Referanser:
Dykkar:
Vår: 23/7637 - 23/78711

Vi treng fleire opplysningar før vi kan handsame søknaden - gbnr 474/3 Olsvoll

Tiltak: rive gammelt uthus, bygge nytt
Byggjestad: Gbnr: 474/3
Tiltakshavar: Ruth Olsvold
Ansvarleg søker:

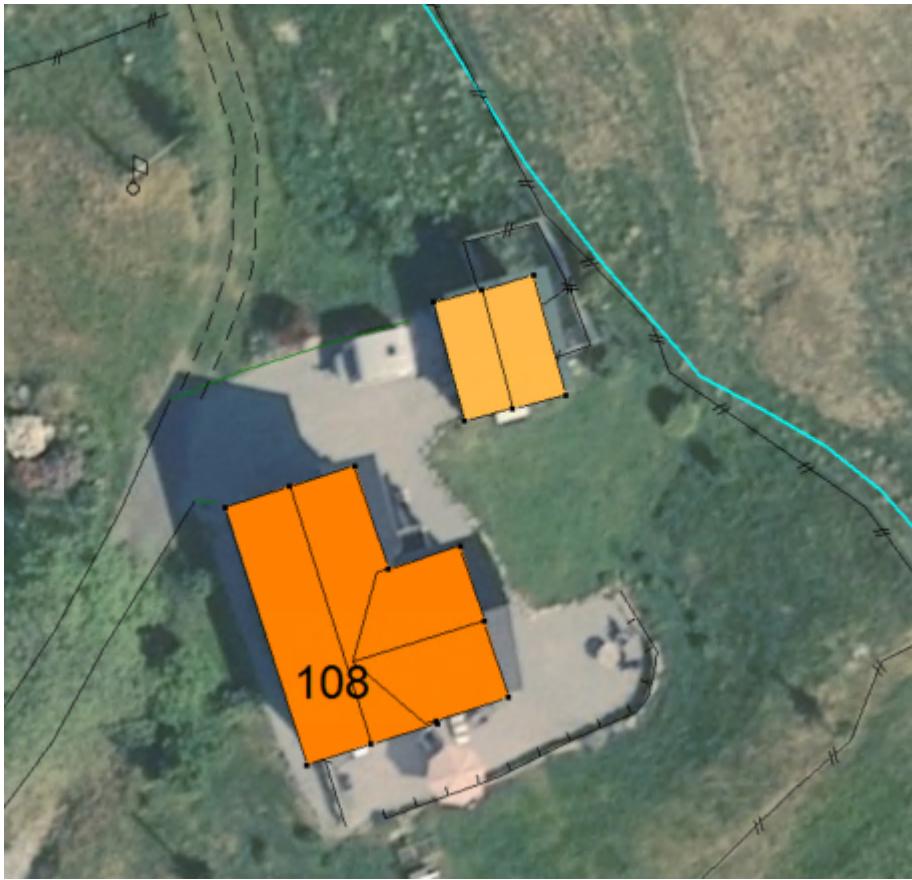
Ut i frå opplysningane gjeve i søknad er det planar om å rive eksisterande uthus på om lag 22 m² BRA og føre opp nytt uthus i form av garasje med bygd areal på om lag 36 m² BYA.

Av Orthofoto 2018 ser det ut som om det går bekk like nord for tiltaket. I den grad avstand til elv/bekk med årssikker vassføring er nærmere enn 25 meter krev tiltaket i tillegg søknad om dispensasjon frå KDP pkt. 2.7. Eventuelle inngrep i kantvegetasjon krev også løyve frå Statsforvaltaren etter vassressurslova.

1. Dokumentasjon av bygget som er planlagt riven. Teikningar evt fotodokumentasjon som syner bygget som skal rivast.
2. Dokumentasjon som syner planlagt nytt bygg. Målsett og målestokkrett situasjonsplan, plan-/snitt-/ og fasadeteikningar av ny garasje.
3. De må på situasjonsplanen påføre avstand til nærmaste byggning, elv/bekk mv.
4. Søknaden må supplerast med dispensasjon frå KDP pkt. 2.7 i den grad tiltaket vert plassert nærmare elv/bekk med årssikker vassføring.
